# ***BZU Unterentfelden***

## ***Bericht / Massnahmenplanung***

**Version 1.0 | 21. Juni 2019**

BDS-Projekt: 219'143.01

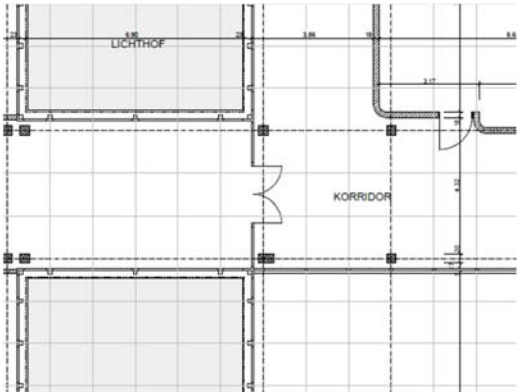
Nr.	Bereich	Feststellung / IST- Zustand		Massnahmen
1	Brandabschnitte	<b>UG</b> Im Korridor vor den Technikräumen befindet sich eine Ladestation für die beiden Reinigungsfahrzeuge.		Gemäss SUVA sind Ladestationen in gut belüfteten Räumen unterzubringen. Die Lüftung des Korridors ist zu prüfen und allenfalls anzupassen.
2	Brandabschnitte	<b>EG</b> Die Wand zum Hauswartraum ist als kein Brandabschnitt.		Die Wand ist als VKF-konformen Brandabschnitt auszubilden.

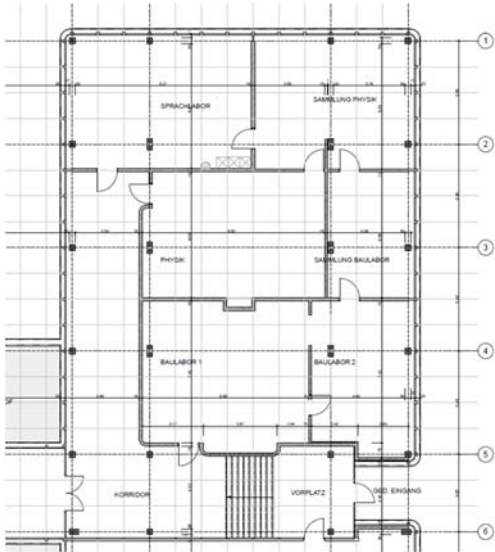
Nr.	Bereich	Feststellung / IST- Zustand		Massnahmen
9	Fluchtwege	<b>UG Restaurant</b> Die doppel-flüglige Fluchttür steht offen und weist keine Brandfallsteuerung auf. Der Brandabschnitt ist nicht gewährleistet.		Die doppel-flüglige Fluchttür muss mit einer Brandfallsteuerung und Schliessfolgeregelung ausgerüstet werden, damit der Brandabschnitt gewährleistet ist. Zudem ist die Tür mit einem Panikschloss auszurüsten.
10	Fluchtwege	<b>UG Halle</b> Bei der Fluchttüre ins Freie ist der Standflügel arretiert und die Aussentüre ist abschliessbar, ohne Panikschloss.		Beide Flügel in beiden Türen müssen fluchtwegtauglich sein und die äusseren Türen müssen (wenn Abschliessbar) von innen mit einem Panikschloss ausgerüstet werden.
11	Fluchtwege	<b>UG Technikräume</b> Aus den Technikräumen im UG wird die Fluchtwegdistanz mit 58m massiv überschritten.		Es muss eine direkte Entfluchtung aus den Technikräumen ins Freie geschaffen werden. Z.B. aus der Lüftungszentrale. Zusätzlich wird empfohlen, in jeder Technikzentrale eine Blitzleuchte zu installieren, welche über die BMA gesteuert ist. So werden anwesende Mitarbeiter frühzeitig alarmiert.

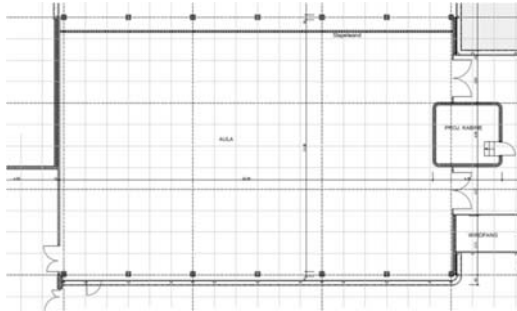
Nr.	Bereich	Feststellung / IST- Zustand		Massnahmen
16	Fluchtwege	<b>EG</b> Die Schiebetüre weist nur einen Not-Auf-Knopf auf, jedoch keine mechanische Entriegelung.		Es ist zwingend eine mechanische Entriegelung zu installieren. Mit Record ist zu klären, ob dies nachträglich installiert werden kann.
17	Fluchtwege	<b>EG</b> Die maximale Fluchtweglänge aus dem Bereich Ausstellung wird überschritten.		Es ist bei der neuen Aussentreppe ein neuer Fluchtweg in der Fassade auf die Aussentreppe vorzusehen.
